Attestation d'accessibilité d'un ERP de 5^{ème} catégorie

ATTESTATION DE VÉRIFICATION DE L'ACCESSIBILITÉ AUX PERSONNES HANDICAPÉES Construction ou création d'établissements recevant du public (ERP) soumis à Permis de Construire

Maître d'ouvrage de l'opération d'aménagement de l'agence MACIF SAUMUR , 59 avenue Général de Gaulle, Saumur 49400

Accessibilité des personnes handicapées

| FICHE DE CONSTAT DIAGNOSTIC HANDICAPES | FC n° 3 |

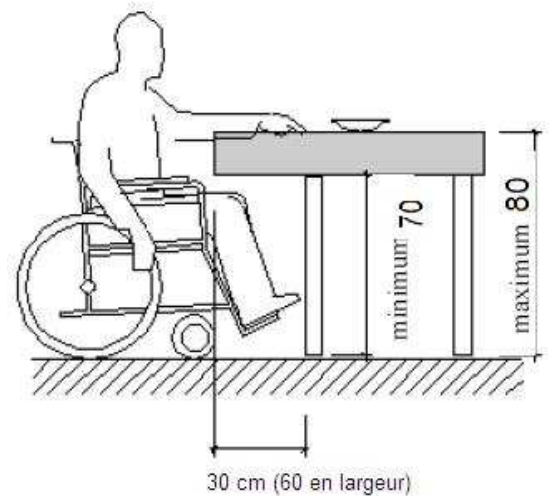
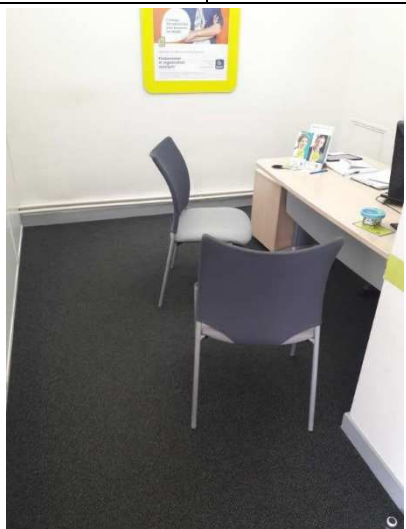
EQUIPEMENTS ET DISPOSITIFS DE COMMANDE :
 Equipements divers accessibles

| Unité | Quantité | Prix unitaire | Montant total € HT |
| U | 1 | 300 | 300 |
